東海第二発電所

工事計画認可申請に係る論点整理について

平成30年5月17日

日本原子力発電株式会社

燃料集合体落下時の大気への放射性物質の放出率

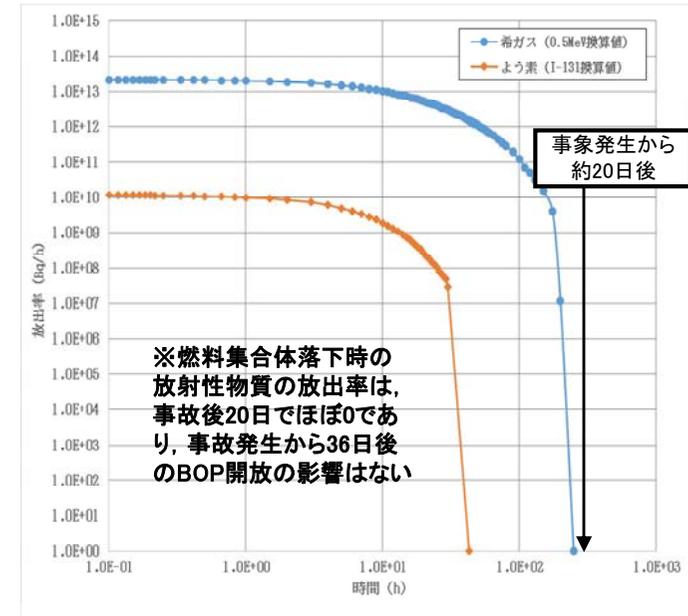
ブローアウトパネルの要求事項に対して、考慮すべき自然現象発生後に設計基準事故が発生する場合、逆に設計基準事故後に自然現象が発生する場合に、公衆被ばくの影響の観点から整理すること。

①BOPが開放する場合の公衆に対する評価

- ◆ 評価事象: 燃料集合体落下及び原子炉冷却材喪失
- ◆ 地震動Sdとの組合せが必要となる時期:
燃料集合体落下の場合は事故後約36.5日
原子炉冷却材喪失の場合は事故後約121日
- ◆ 評価結果:
・下表のとおり。判定基準5mSv及び既許可最大値約 1.8×10^{-1} mSv(主蒸気管破断)を下回ることを確認

②地震動SdによりBOPの開放する場合の運転員に対する評価

- ◆ 評価事象: 原子炉冷却材喪失及び主蒸気管破断
- ◆ 評価すべき期間: 事故後1年間 なお、内規上の評価期間は事故後30日間
- ◆ 地震動Sdとの組合せが必要となる時期:
原子炉冷却材喪失の場合は事故後約121日
- ◆ 評価結果:
・地震動Sdにより事故後121日目以降にBOPが開放した場合、冷却材喪失事故時の被ばく量は約3mSv(1年間)であり、判定基準100mSvを下回ることを確認した。

【参考】ブローアウトパネル開放のプロセス

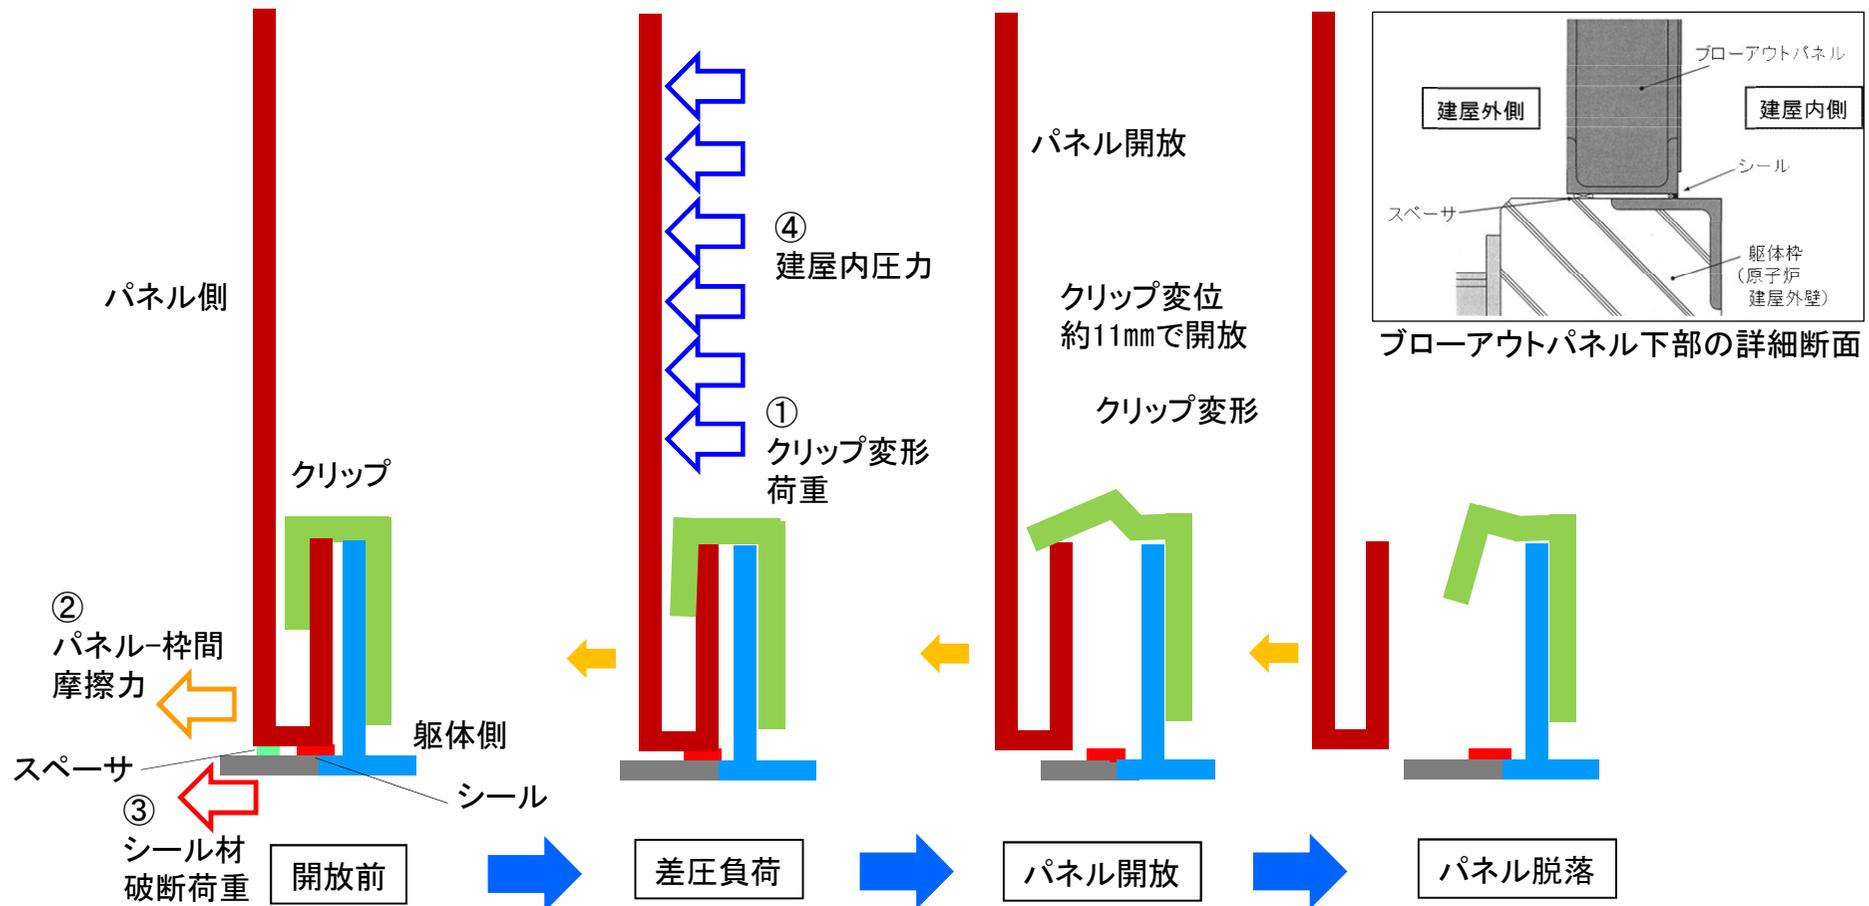
コメント: 設計差圧(6.9kPa)以下で開放する設計(設定値)について、クリップ開放試験結果等を踏まえた考え方について説明すること。

- ◆ パネル開放させるため満足すべき条件は以下の通りであり、抵抗力(①クリップの抗力, ②パネル移動時の摩擦力による抗力, ③パネルと躯体間のシール材の抗力の合計)が、④差圧による荷重以下の条件を満足する必要がある。

- ◆ 上限値は、設計最大差圧以下でパネルを開放させるため、設計最大差圧6.9kPaとする。
- ◆ 下限値は、被ばく影響の観点から、弾性設計用地震動Sdによる地震力とする。
- ◆ クリップ試験結果に 3σ のばらつきを考慮し、クリップ1枚の抗力を設定する。なお、追加試験により試験体数を増加させ、試験データの信頼性向上を図る。
- ◆ 実機大モックアップ開放試験装置の考え方
予備を含め3つの実機大モックアップを製作中。目的は以下のとおり。
試験体1: クリップなしの条件で、開放するまでの荷重を測定し、クリップがない状態でのパネルの耐震性を確認すると同時に実機大での摩擦とシール材のみの抗力を確認
試験体2: 試験体1の結果をもとにクリップ数を最適化した開放試験
試験体3: 予備
- ◆ 開放荷重は、クリップ数及びクリップ寸法(幅)の変更により調整可能

- ✓ Sd地震時の開放荷重(下限) : 原子炉棟屋上部のZPA(ばらつき1.5倍考慮)は1.02G (1.5×10⁹N)
- ✓ クリップ開放荷重 : 7200N/個(クリップ開放試験平均値+3 σ)。データを拡充し信頼性を向上(5/21~5/27で計画)
- ✓ 摩擦力 : 静止摩擦係数0.6 (物性値0.4の1.5倍。なお、動摩擦係数としても本値を使用)
- ✓ シール材破壊力 : 保守的にメーカ値の引張破壊荷重(シール材が引張で破断する荷重)である31N/cm²と仮定。試験体1の試験結果を踏まえて最適化
- ✓ 差圧による開放荷重(上限) : 約1.1×10⁹N(最も面積の小さいパネル(差圧による開放荷重が最も小さい)に6.9kPaが付加する場合の荷重)
